VW, Pompa chiusura centralizzata con centralina 8TN 006 654-501

Funzionamento limitato della chiusura centralizzata dopo la sostituzione della centralina della chiusura centralizzata.

Collegamento elettrico

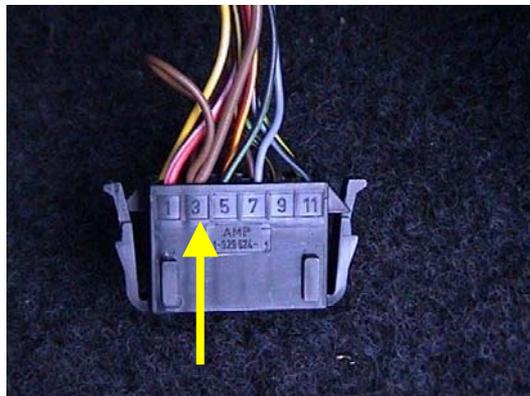
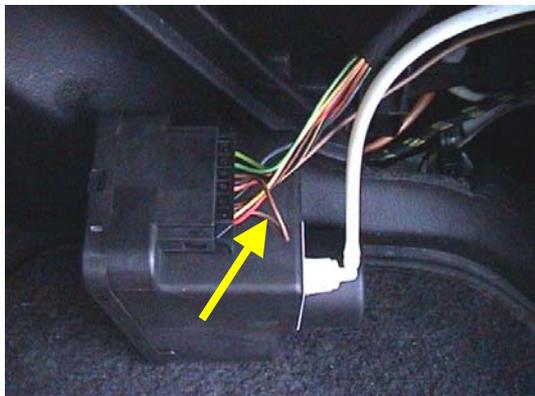
Se viene utilizzata la pompa chiusura centralizzata con la centralina [8TN 006 654-501](#) (codice OE 1HO 962 257G) e vengono sostituiti i vecchi codici OE: 1HO 962 257, 1HO 962 257C e 1HO 962 257E, la chiusura centralizzata funziona in modo limitato.

La centralina lavora con la chiusura di una sola portiera (questo significa che la prima rotazione della chiave apre solo la portiera lato guida e solo con la seconda rotazione si aprono anche le altre portiere).

Per ripristinare le funzioni originarie, realizzare nella linea di alimentazione verso la pompa chiusura centralizzata un ponte elettrico tra i contatti 3 e 8.

Figura 1

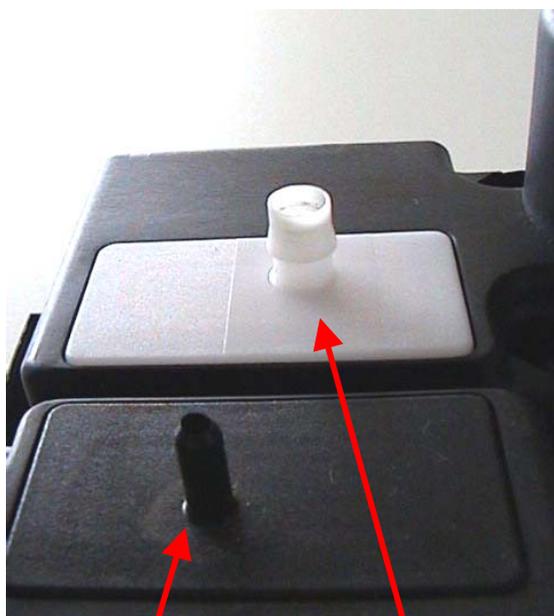
Inoltre, sui veicoli con raccordo semplice (fig. 1) del condotto di depressione, sono necessari un tubo flessibile e un raccordo di riduzione per collegare il condotto di depressione del veicolo alla nuova pompa chiusura centralizzata.

Raccordo vecchio

Raccordo nuovo

Fig. 2 Raccordo di riduzione e tubo flessibile

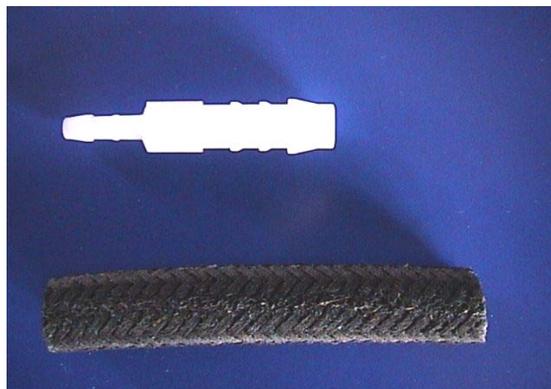
Il tubo flessibile e il raccordo di riduzione necessari sono disponibili in commercio (figura 2).

Il tubo flessibile deve avere un diametro interno di 8 mm e una lunghezza di circa 7 cm e non deve sfilarsi a causa della depressione.

Il raccordo di riduzione deve avere da un lato un diametro di 8 mm e dall'altro di 4 mm.

Spingere sul raccordo di riduzione il tubo flessibile e il collegamento di depressione della pompa chiusura centralizzata.
